ID: Codice procedura (ID_VIP/ID_MATTM):10844

Impianto per la produzione di energia elettrica da fonte eolica, costituito da 6 aerogeneratori della potenza complessiva di 37,2 MW, un sistema di accumulo da 25 MW e relative opere connesse in località "Rempillo" nel comune di Pitigliano (GR).

TESTO DELLE OSSERVAZIONI

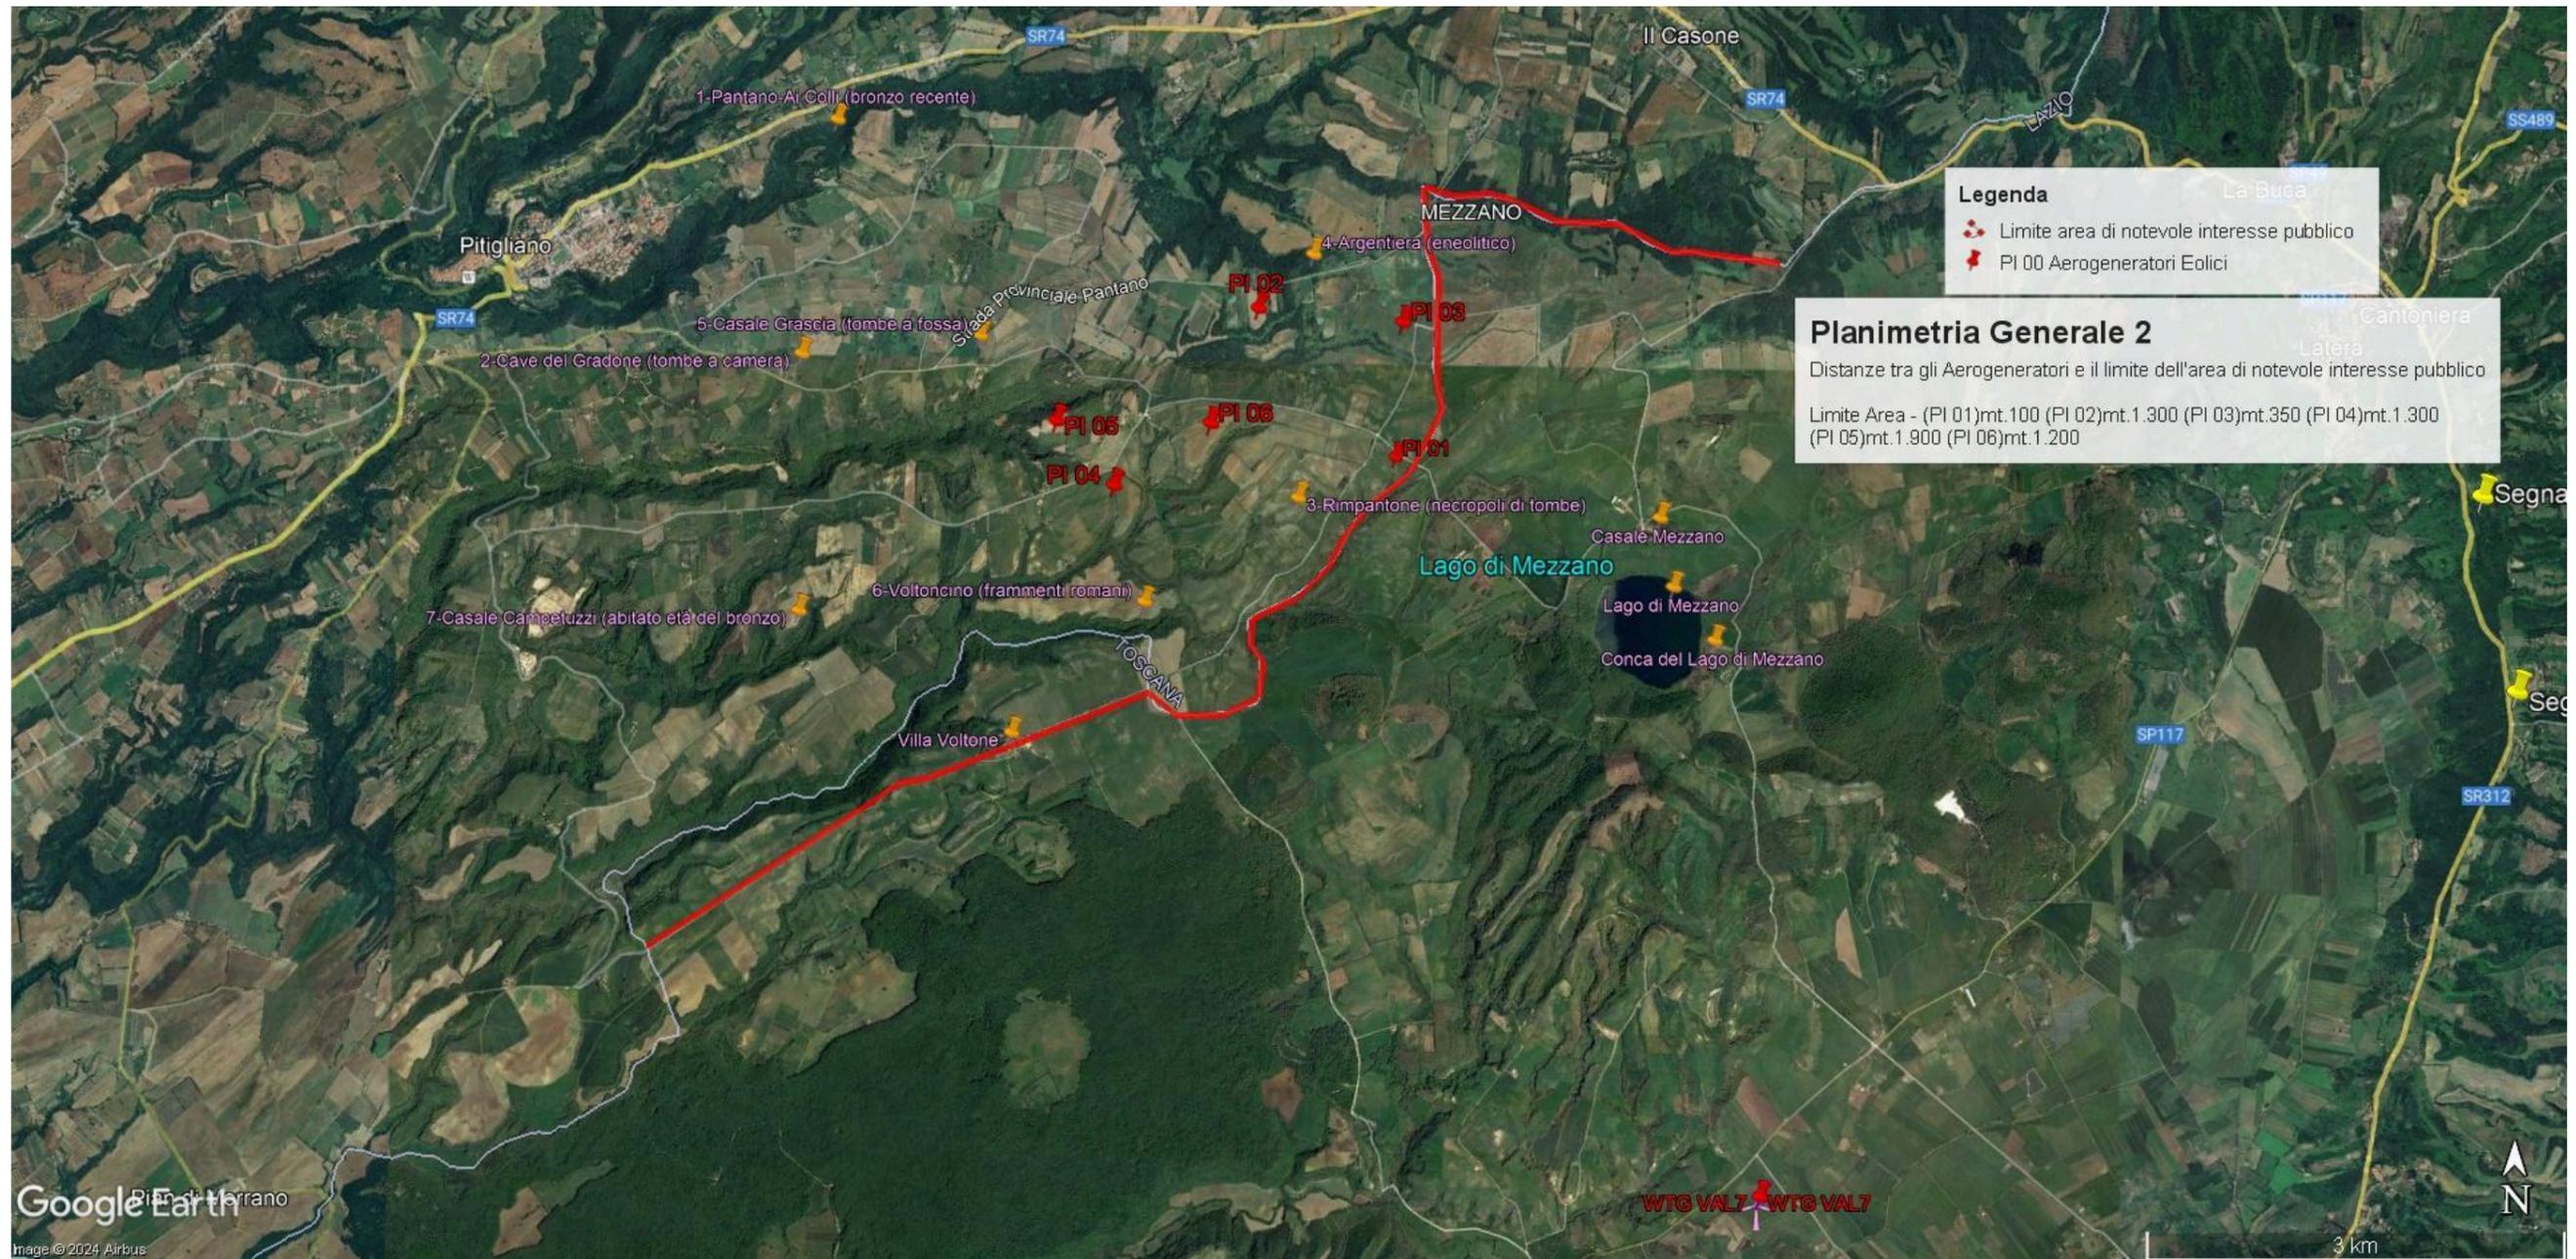
In sintesi, visti l’art. 20 comma 8 lettera c) quater del D.Lgs n 199/2021 e le Linee guida nazionali appena citate, considerato l’enorme impatto dell’impianto eolico industriale denominato “Rempillo” sulla zona paesaggistica di notevole interesse pubblico ben individuata nelle immagini n.1 e n. 2 e sui Beni Culturali evidenziati nell’ immagine n. 3 dell’Allegato alle presenti Osservazioni, per la collocazione delle pale P04 e P05 direttamente all’interno del perimetro di un’area archeologica e per gli impatti anche sull’area intermedia e vasta dei pregiati territori laziali della Tuscia settentrionale e in particolare di quelli del pitiglianese ricco di emergenze agricole, naturalistiche, storiche e archeologiche del periodo etrusco ma non solo, si chiede che venga negata l’autorizzazione all’ insediamento dell’impianto eolico denominato “Rempillo”.

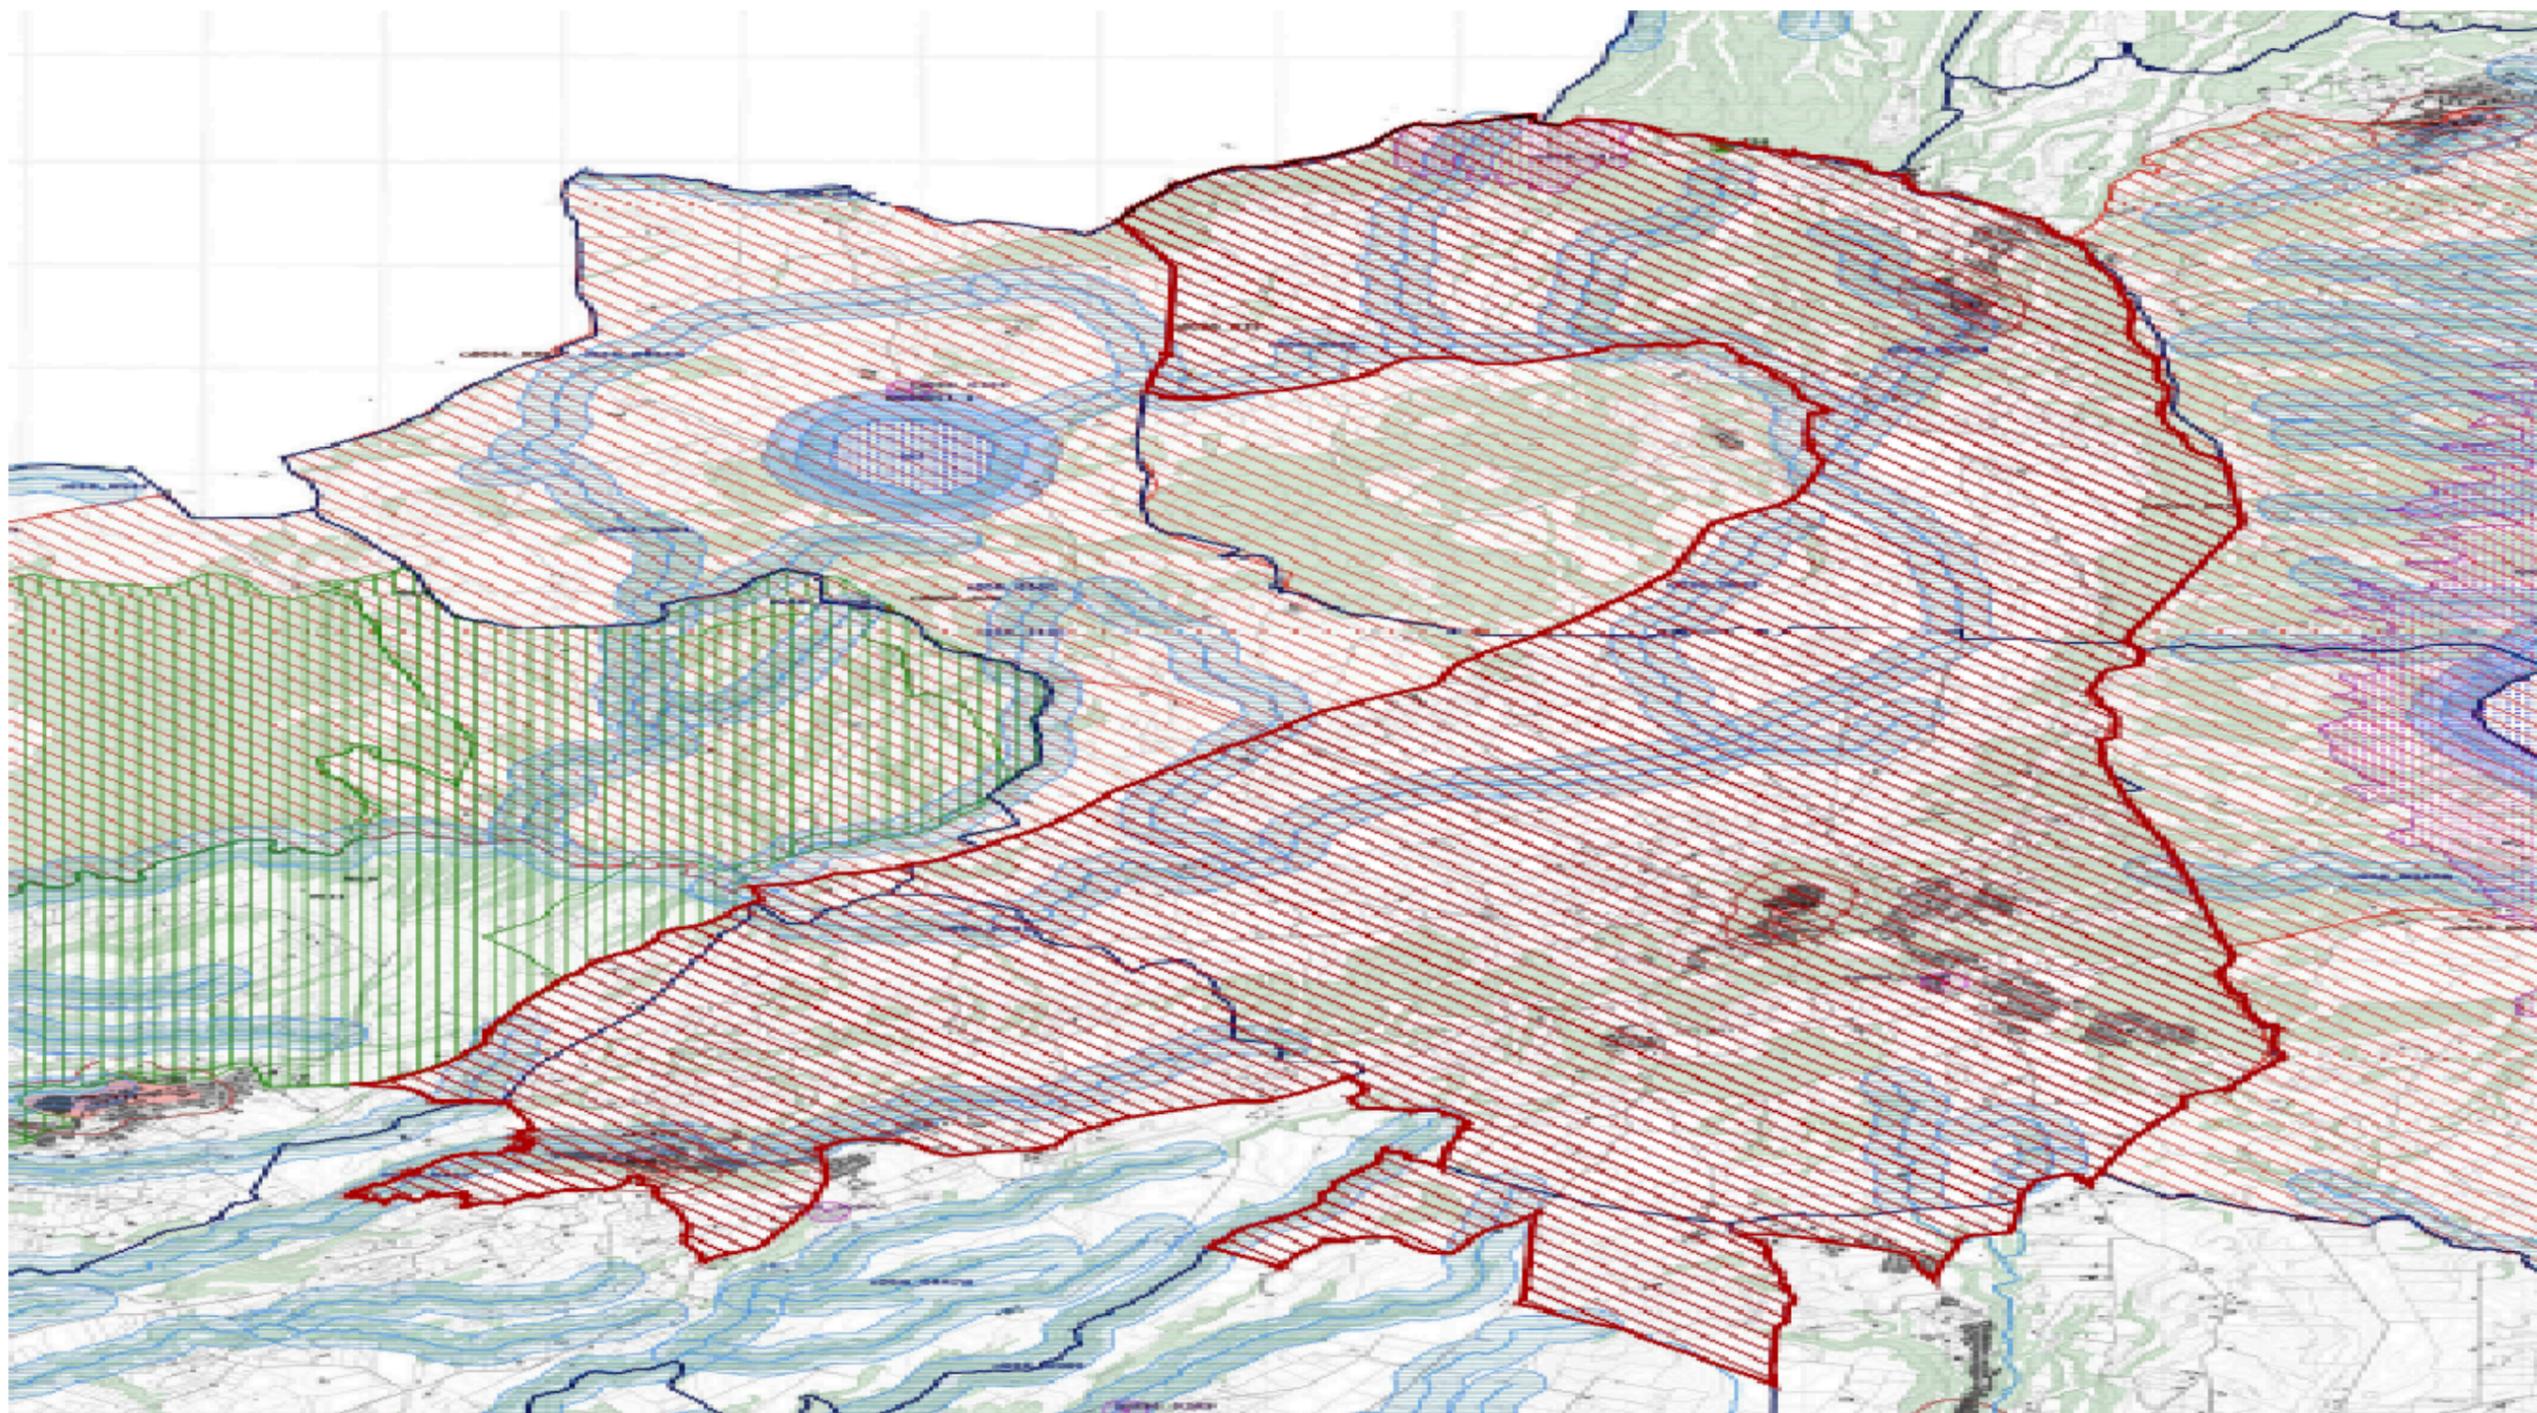
Alla luce del combinato disposto dal "vincolo sul patrimonio paesaggistico (artt. 136 e ss. e 142 del decreto legislativo n. 42/2004 e ss.mm.ii.) e sui beni culturali" (artt. 10 e ss. del decreto legislativo n. 42/2004 e ss.mm.ii.) e dal comma 8 lettera c-quarter del D.Lgs 191/2021 e ss.mm.ii si evince che, ad oggi, le aree in cui sono previsti gli insediamenti dei sei aerogeneratori dell'impianto eolico denominato "Rempillo" non sono idonee perché ricadono tutte all'interno della fascia di rispetto dei **beni paesaggistici di notevole interesse pubblico denominati "Conca del Lago di Mezzano e territorio circostante" (D.M. 22.05.1976)** comprendente anche il **vincolo "Selva del Lamone" (D.M. 22.05.1984)** tutelati **dall'art. 136 del Codice del Beni Culturali e del Paesaggio** e in particolare un aerogeneratori (P01) è a 100 metri dal primo vincolo citato e gli altri cinque compresi in una distanza massima tra 1 km e 2 km (vedi immagine n. 1 dell'ALLEGATO). Nella fascia di rispetto dei 3 km anche la porzione di vincolo rappresentato dalla Selva del Lamone che gode di altre importanti tutele in quanto Riserva Naturale regionale (L. 394/91 e L.R. 29/97), Zona di Protezione speciale (ZPS) insieme ai Monti di Castro collegati tra loro da una Zona di Conservazione Speciale (ZSC), il sistema fluviale Fiume Fiora-Olpeta. La Selva del Lamone oltre il vincolo paesaggistico di notevole interesse pubblico che la rende area non idonea all'installazione degli impianti FER anche nelle sue fasce di rispetto dei 3 km, gode di un'altra tutela che ne rivela l'importanza di area di importanza internazionale per l'avifauna IBA (012) che viene collegata all'altra IBA (099) Lago di Bolsena attraverso la ZPS Caldera di Latera e la ZSC Lago di Mezzano che insieme sono compresi nel vincolo paesaggistico "Conca Lago di Mezzano..." e verranno uniti dal nuovo vincolo paesaggistico "*Ambito paesaggistico, geologico e geomorfologico dell'orlo della caldera di Latera e delle sue pendici interessate dai centri eruttivi periferici*" (si veda a riguardo la proposta pubblicata sul sito del MIC in data 09/08/2023 e

l'immagine n. 2 dell' ALLEGATO) all'area di notevole interesse pubblico "Conca del lago di

Bolsena” (D.M. 24.10.1960). Praticamente una vasta zona che per interesse paesaggistico e naturalistico oltre che storico, archeologico e identitario rappresenta un unicum nel panorama nazionale.

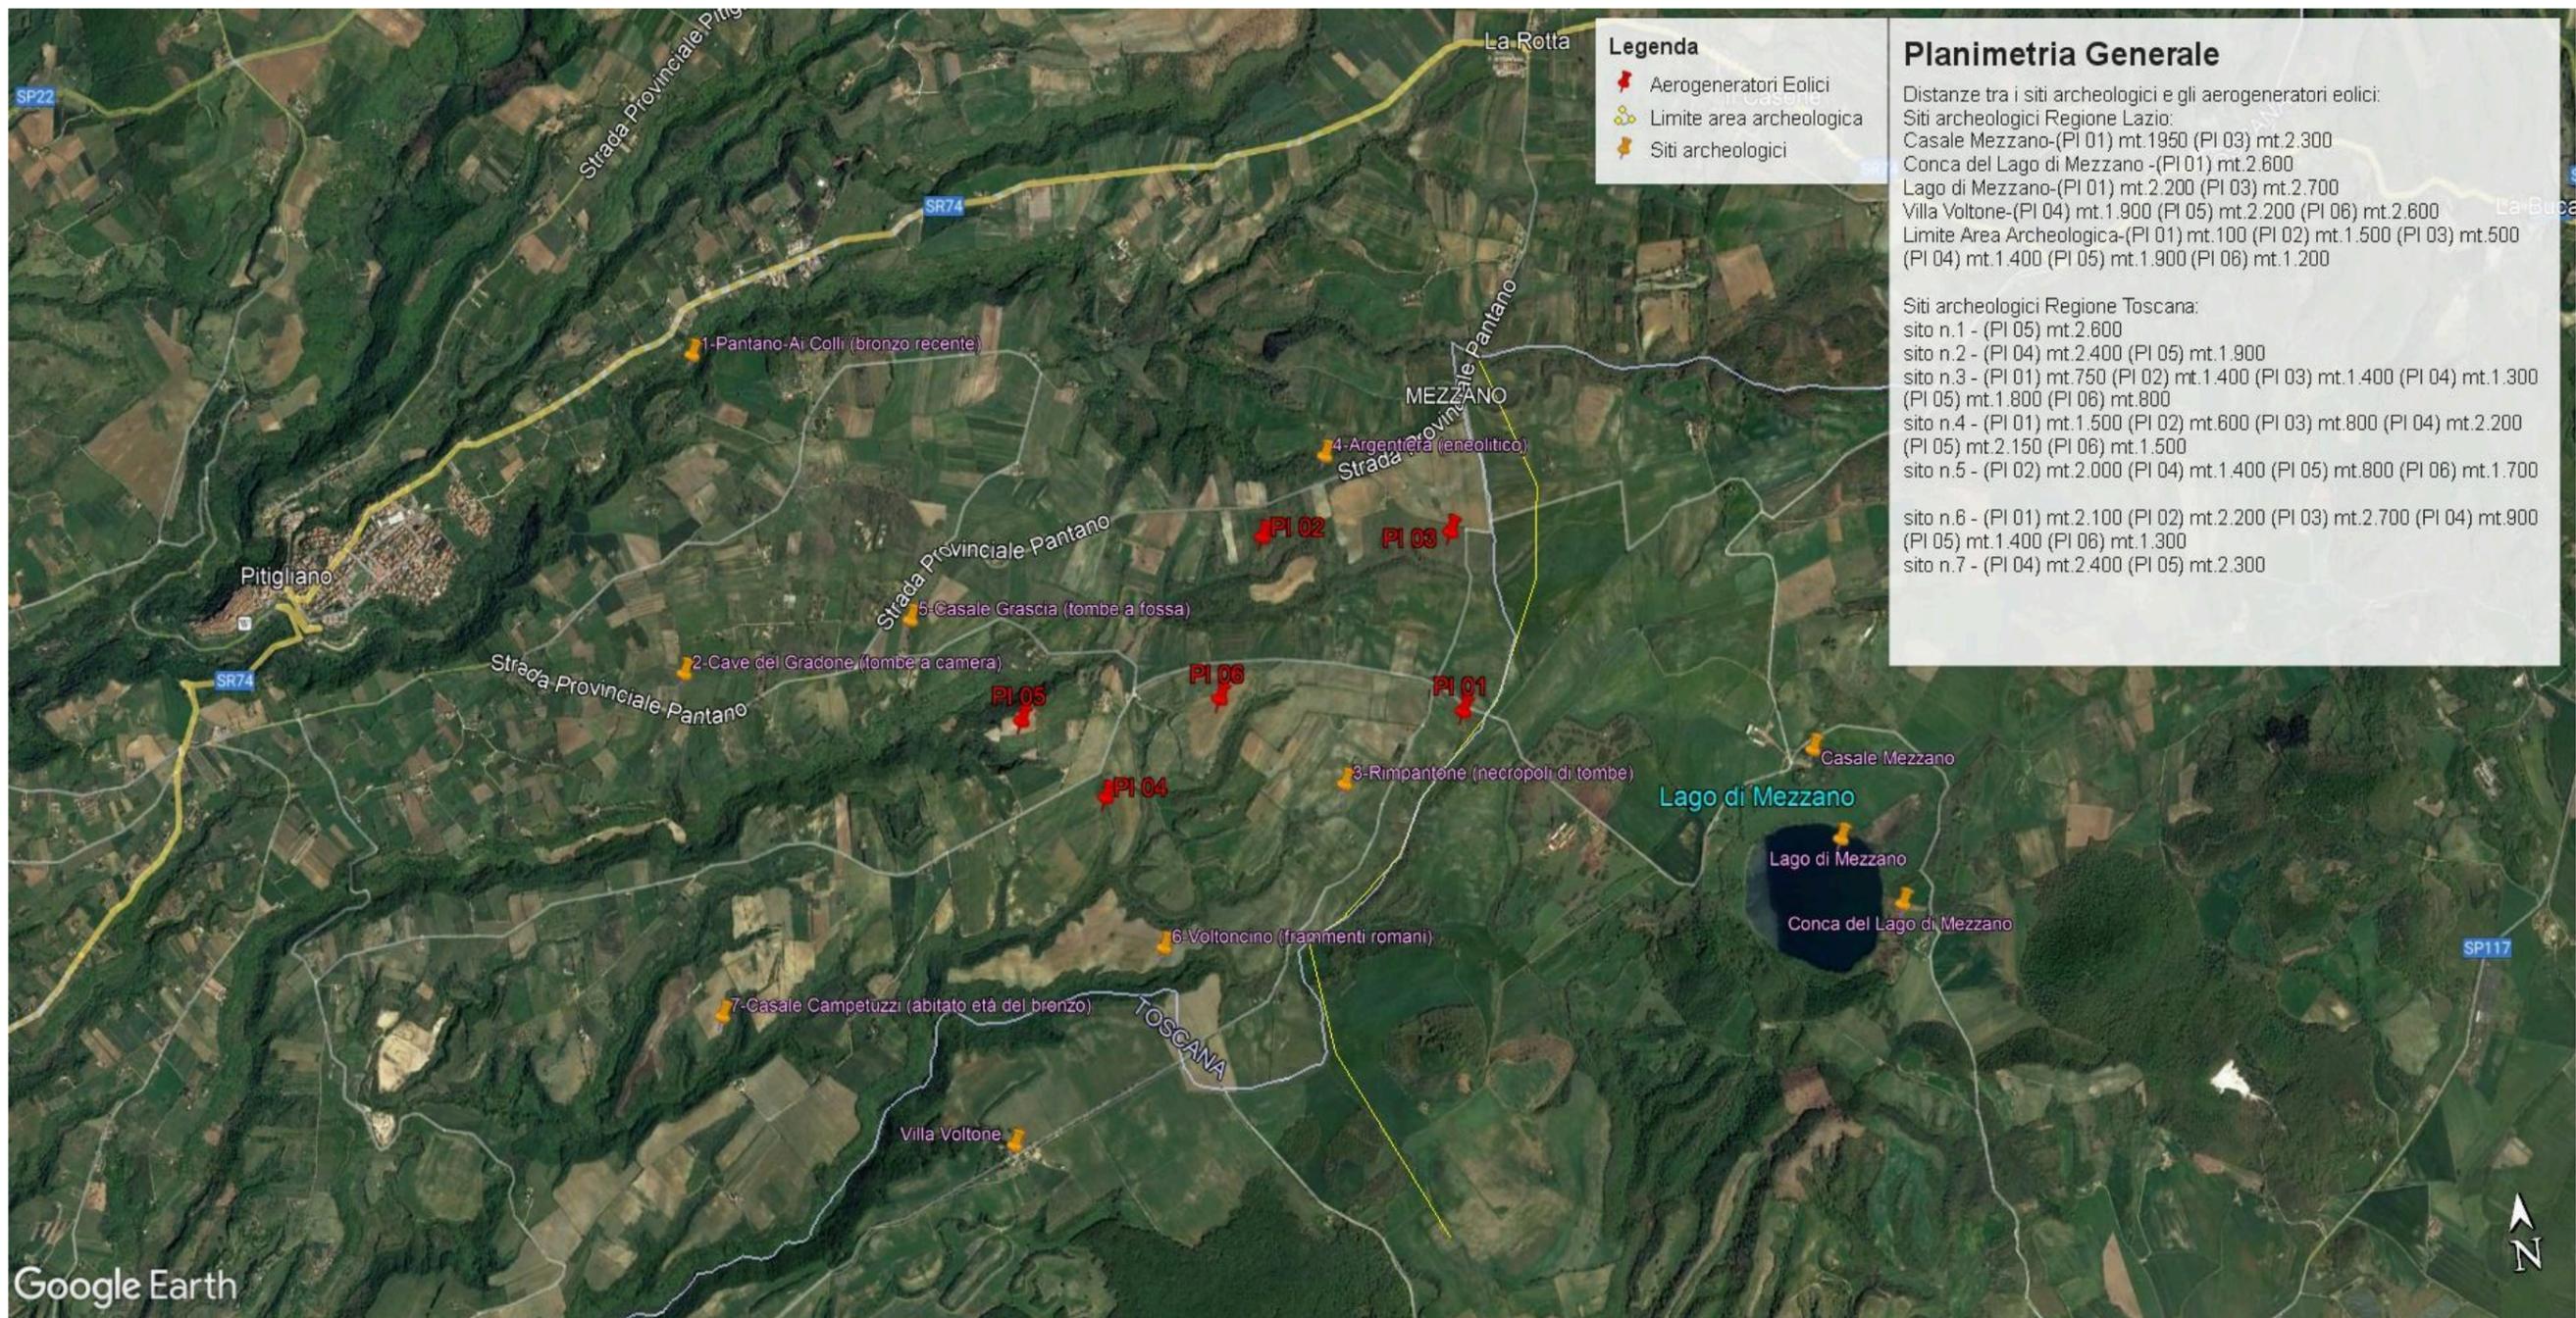
Inoltre, la zona in cui insisterebbe l’impianto eolico industriale Rempillo è compresa nelle fasce di rispetto di 3 km di diversi beni archeologici tutelati dalla parte II del Codice dei Beni Culturali (vedi Allegato, immagine n. 3). Inoltre le pale P04 e P05 ricadono all’interno di un’area archeologica che la Proponente vorrebbe cancellare per il semplice fatto che non è riportata nel documento regionale ma nel documento provinciale come meglio dettagliato nell’Osservazione n. 5. Alla luce di quanto documentato appare chiaro quindi che la collocazione dell’impianto non ha tenuto conto alcuno dei vincoli dell’area nella quale è stato progettato e l’inserimento dell’impianto eolico nel paesaggio e sul territorio non è corretto (Allegato IV delle Linee guida nazionali di cui al D.M dello Sviluppo economico del 10.09.2010).
